# 川合・山之口地区における 都市計画及び景観計画の変更（素案）について

箕 面 市

### 【土地利用計画図 変更後】

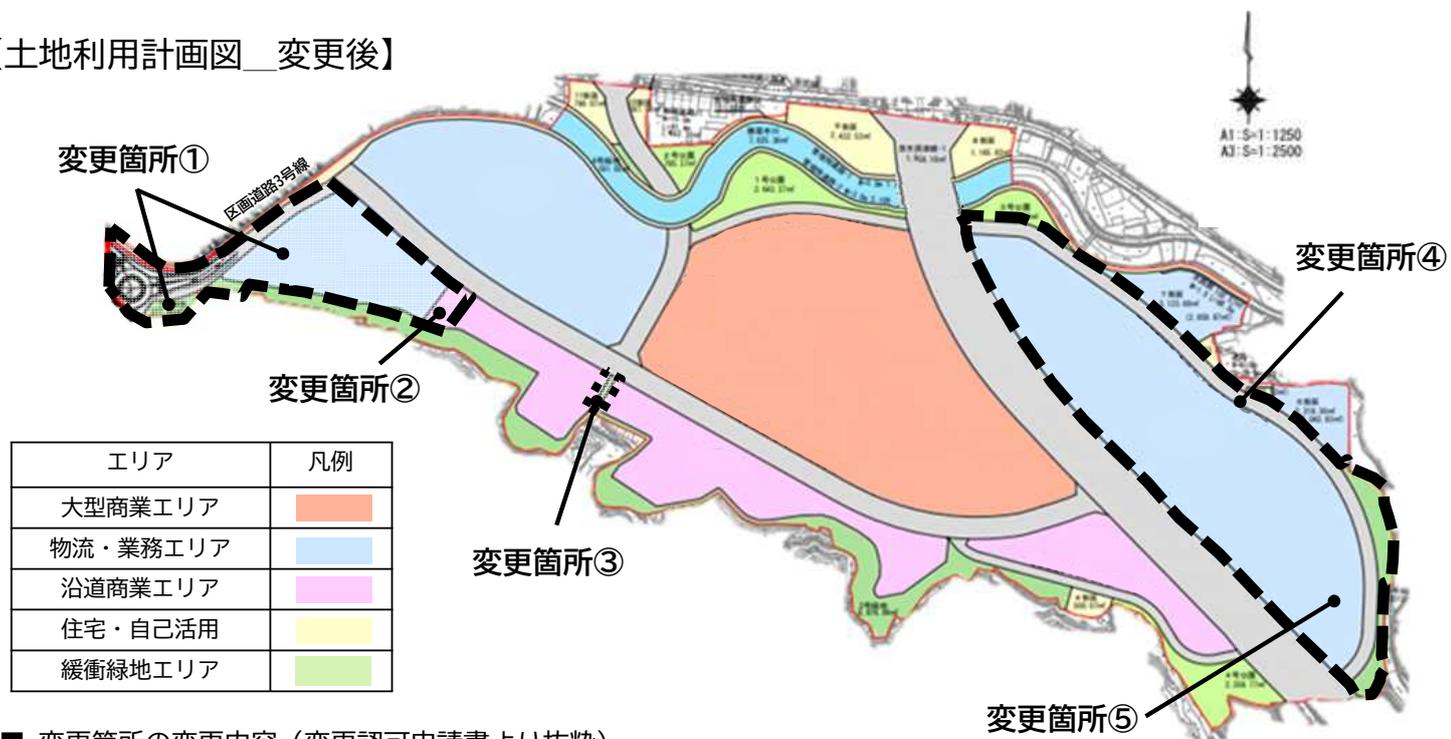
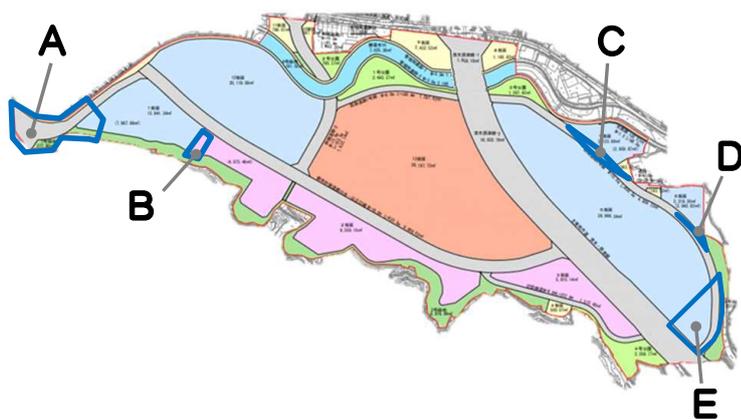
- 変更箇所① 事業計画の変更に伴い、物流・業務エリアとしての活用が見込めないため、道路と緩衝緑地に（公共施設）変更し、区画を分ける必要がなくなったことにより区画道路4号線を廃止
- 変更箇所② 沿道商業エリアを西側へ拡張
- 変更箇所③ 雨水を放流できるように、管路敷用地を確保するため緑道を新設
- 変更箇所④ 茨木市域界への高低差が大きいため、緩衝緑地帯を設ける必要が生じたため、道路線形を見直し
- 変更箇所⑤ 事業計画（誘致施設）の変更とともに、道路幅員を見直し

## ■ 用途地域

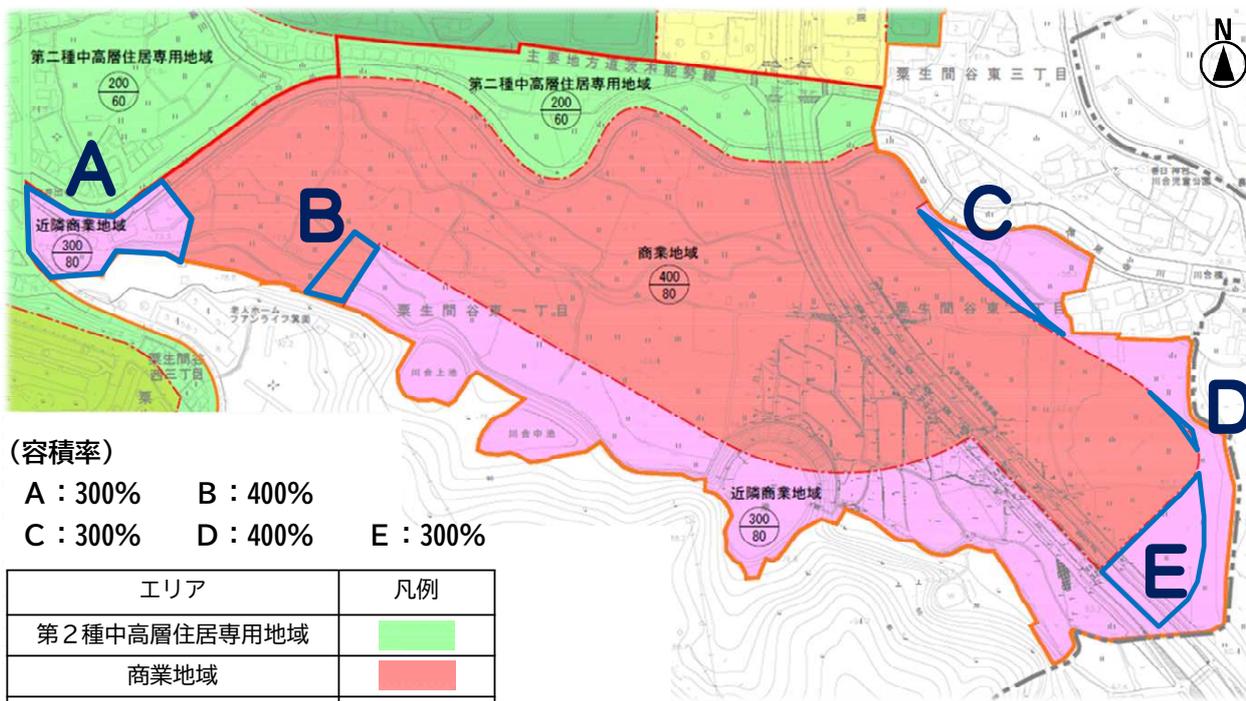
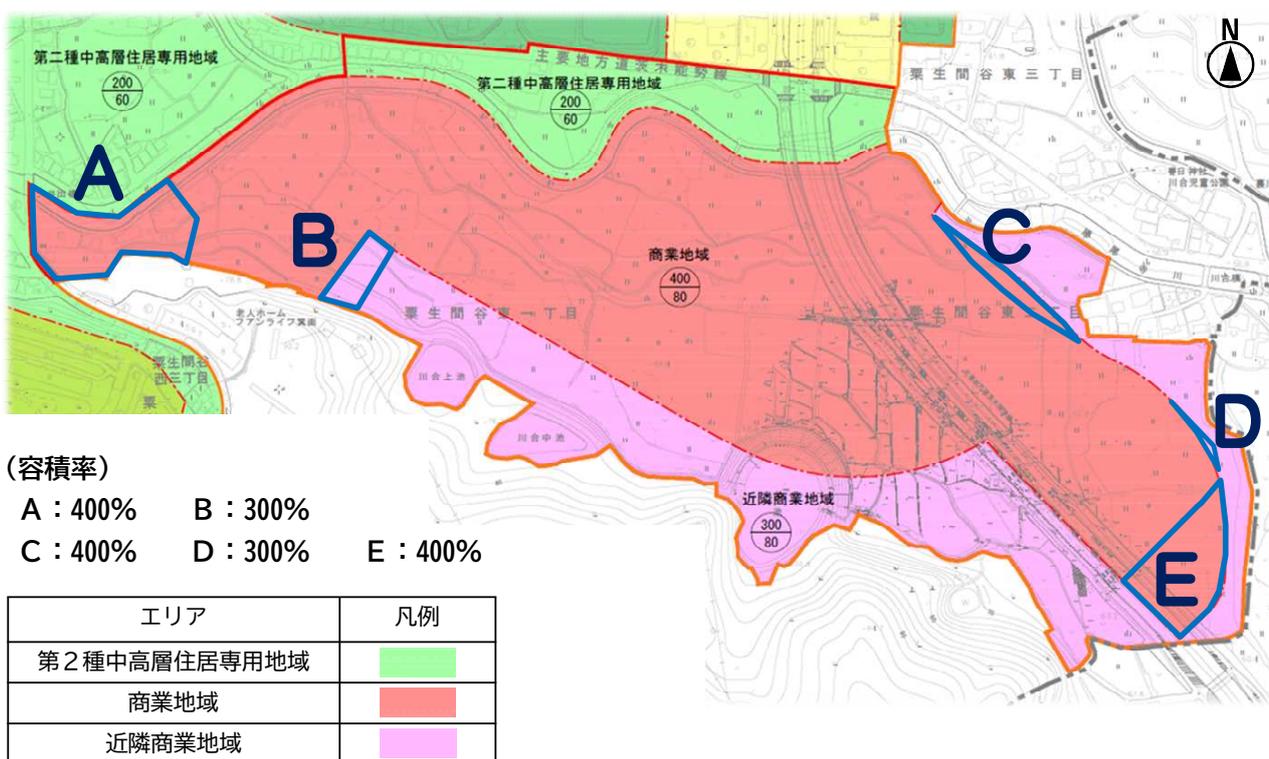
【 変更前 】

A・C・E：近隣商業地域

B・D：商業地域

【 変更後 】

A・C・E：商業地域

B・D：近隣商業地域

■ 高度地区

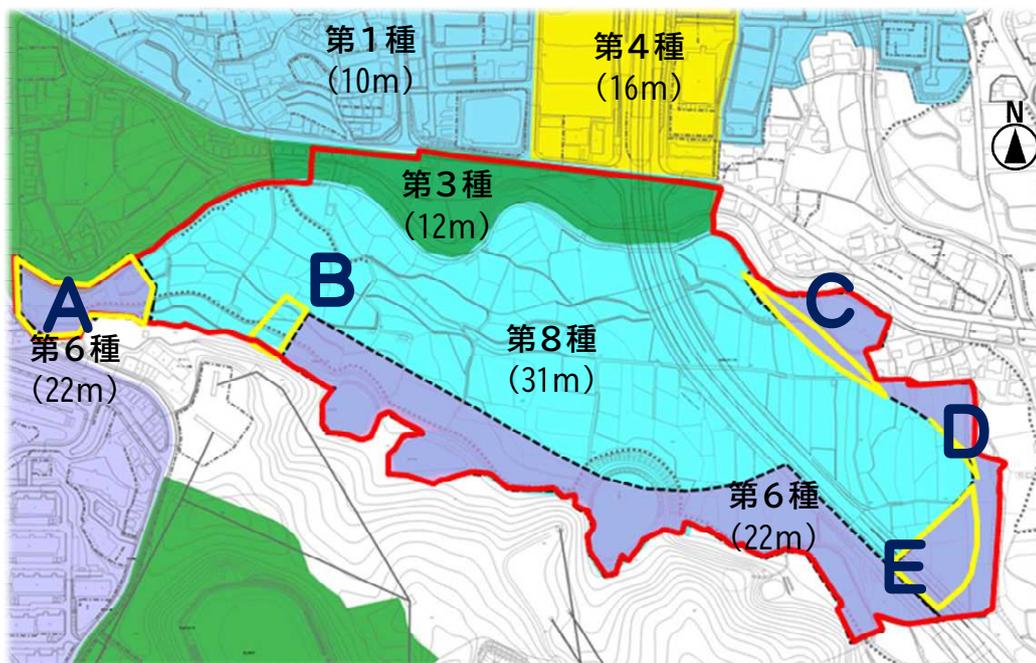
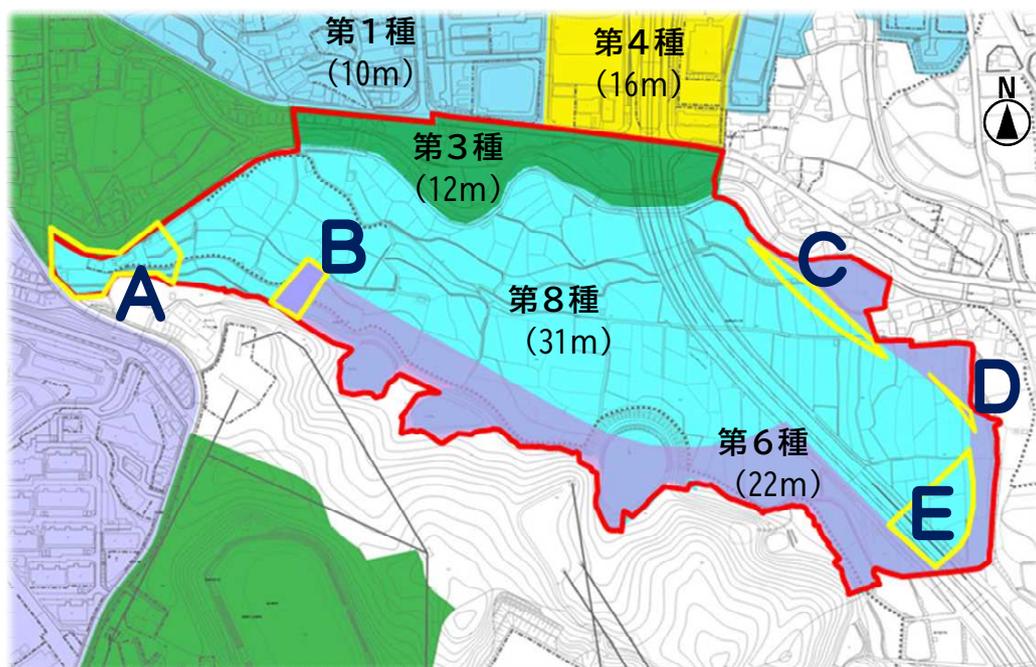
【 変更前 】

A・C・E

第6種高度地区（22m）

B・D

第8種高度地区（31m）

【 変更後 】

A・C・E

第8種高度地区（31m）

B・D

第6種高度地区（22m）

■ 防火・準防火地域

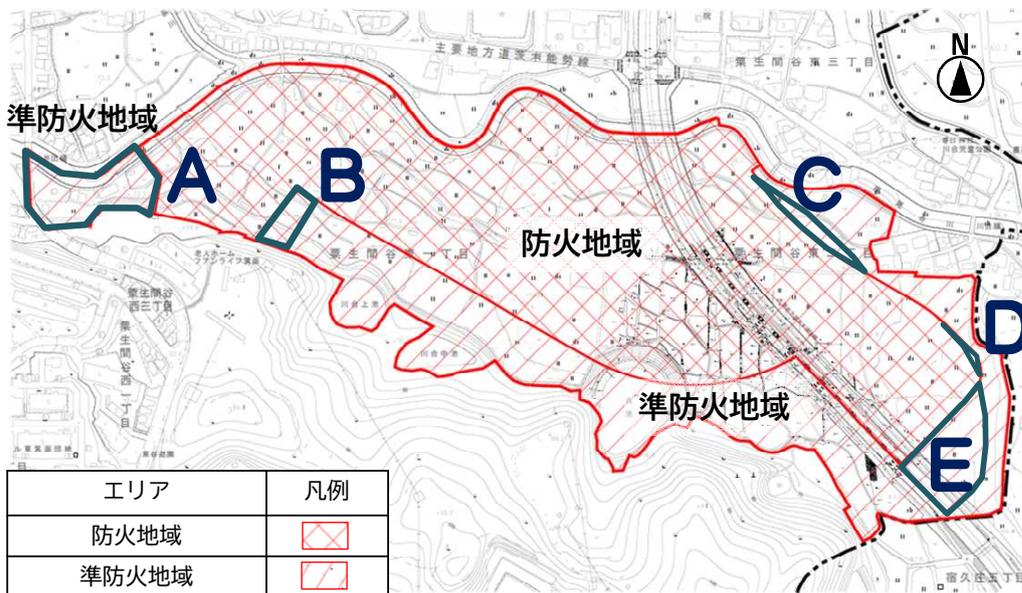
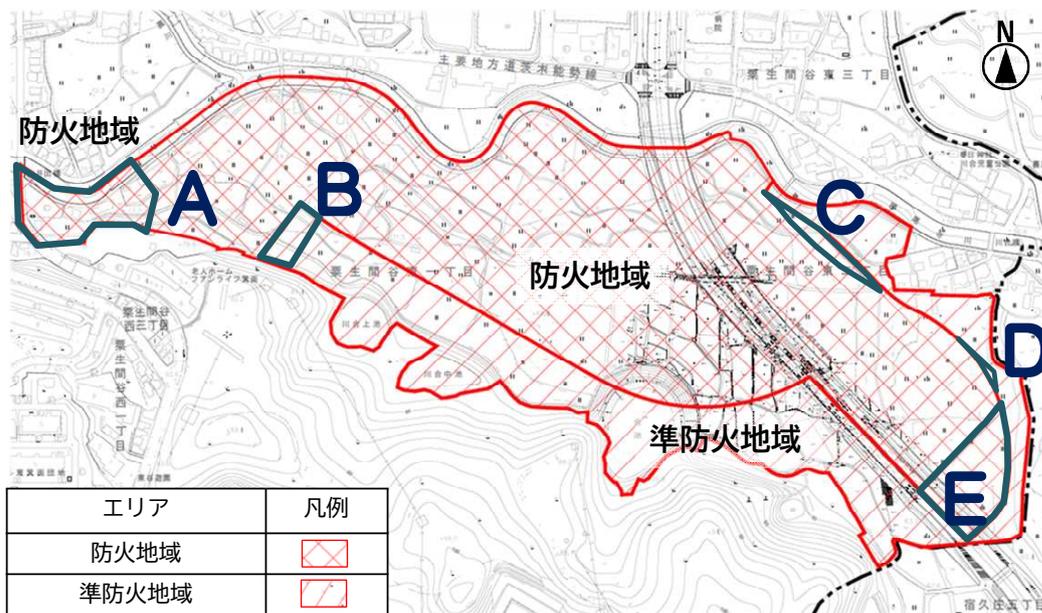
【 変更前 】

A・C・E  
準防火地域

B・D  
防火地域

【 変更後 】

A・C・E  
防火地域

B・D  
準防火地域

## ■ 地区計画

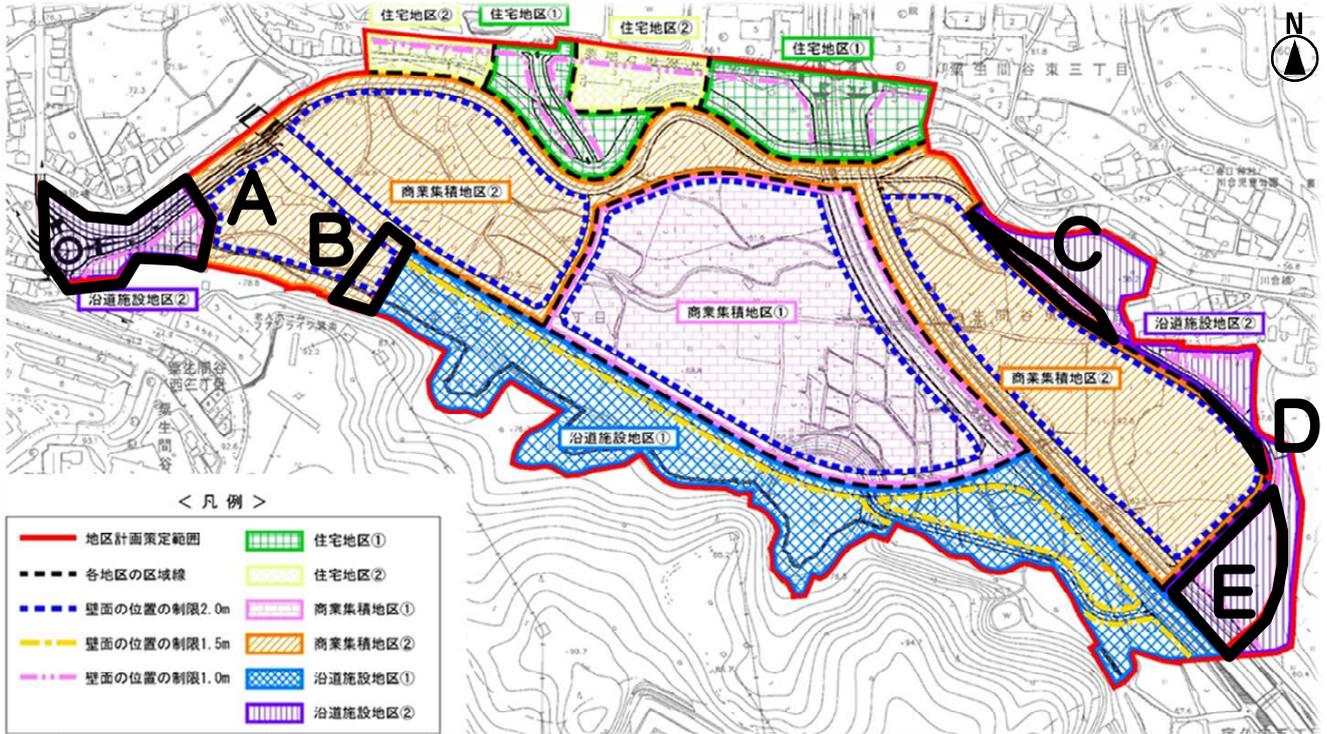
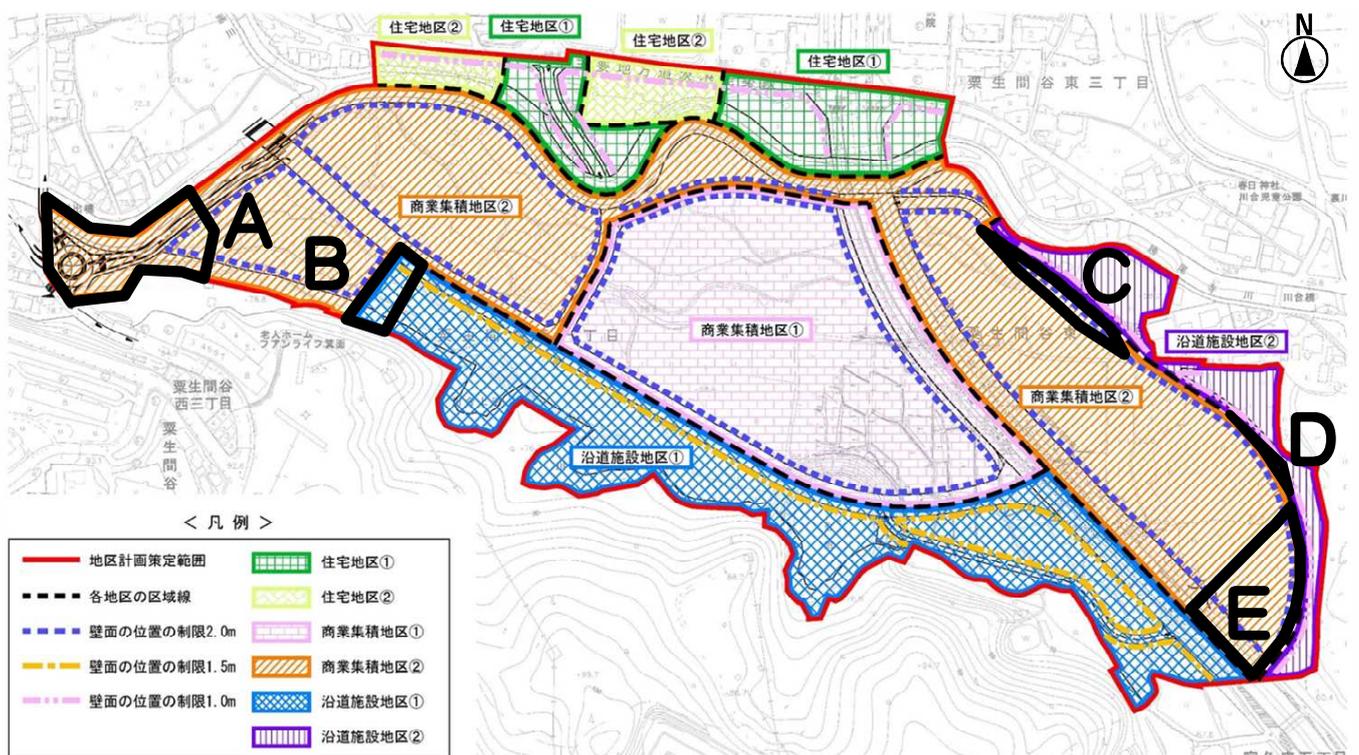
【 変更前 】

A・C・E：沿道施設地区②

B・D：商業集積地区②

【 変更後 】

A・C・E：商業集積地区②

B：沿道施設地区①

D：沿道施設地区②

## ■ 都市景観形成地区（川合・山之口地区）の区域（面積約21.6ha）

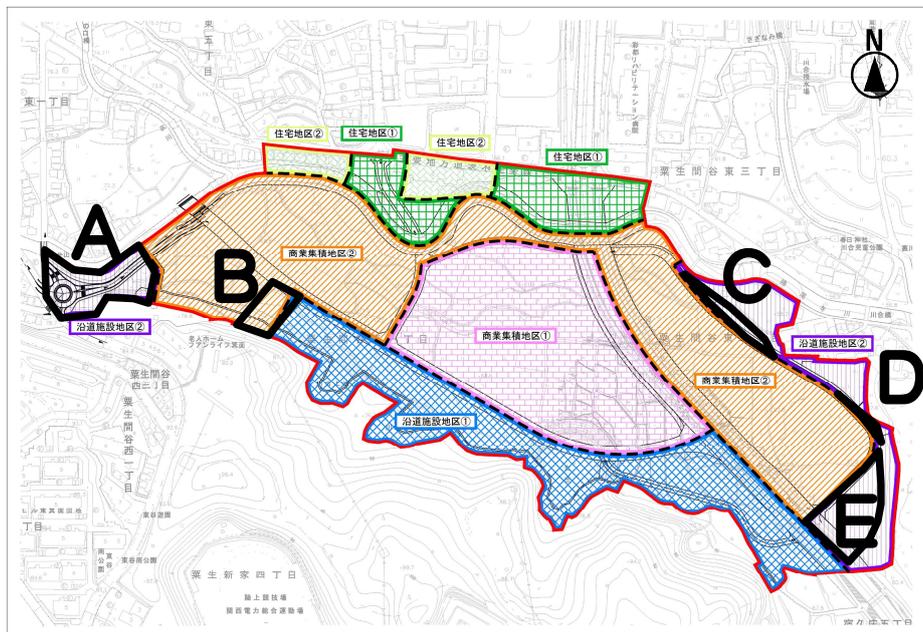
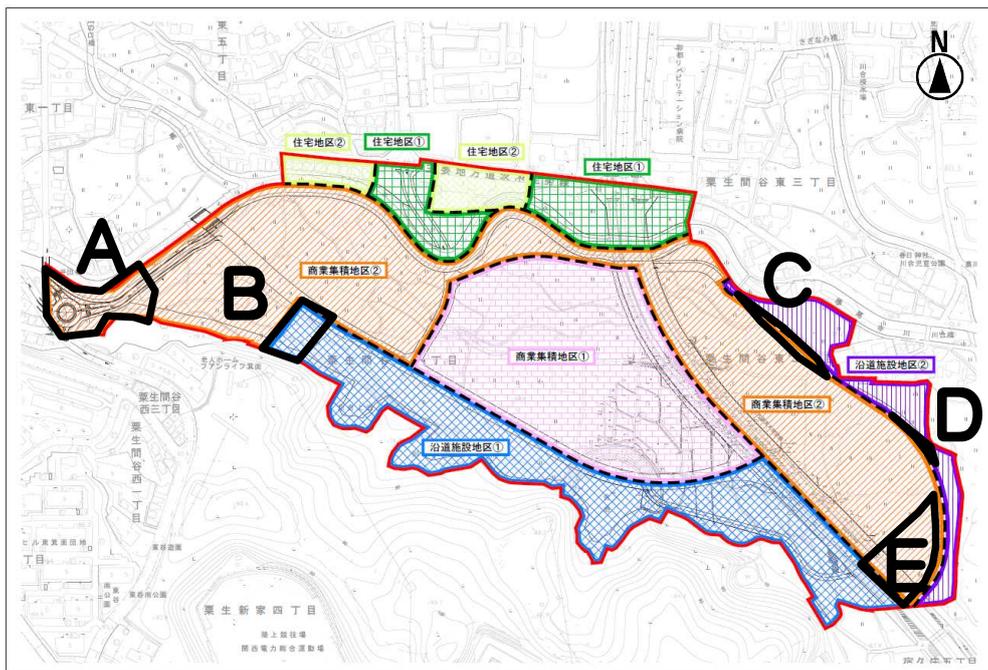
今回の景観計画変更（案）は、地区計画における各地区の区域に変更が生じたことに伴う区域図の変更で、みどりの空間を確保する位置の変更を除き、景観誘導のルールなどに変更はない。

### 【変更前】

A・C・E：沿道施設地区②

B・D：商業集積地区②

### 【変更後】

A・C・E：商業集積地区②

B：沿道施設地区①

D：沿道施設地区②

■ みどりの空間を確保する位置

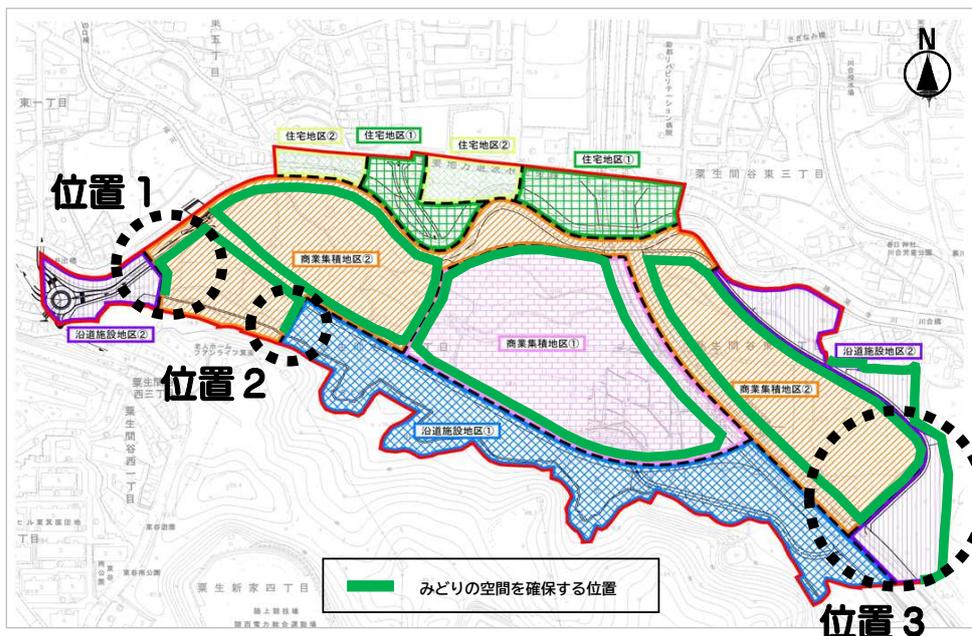
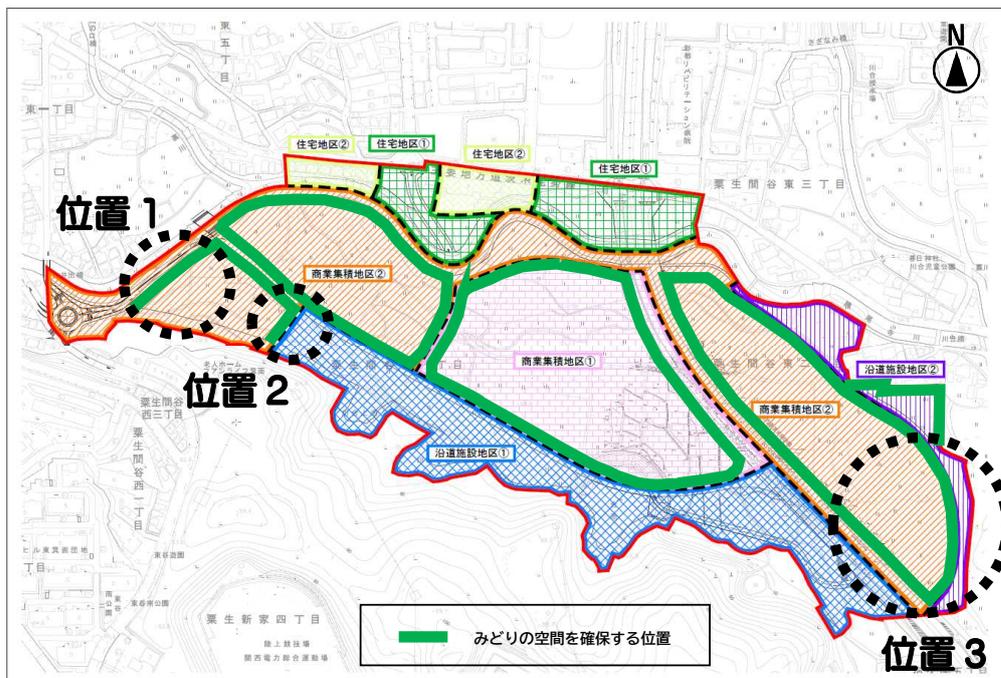
- 位置 1 区画道路4号線を廃止したことに伴う位置の変更
- 位置 2 土地利用計画による沿道商業エリアを拡張したことに伴う位置の変更
- 位置 3 道路線形を見直すとともに、土地利用計画を変更したことに伴う位置の変更及び茨木市域界に緩衝緑地帯を設けたことに伴う位置指定の廃止
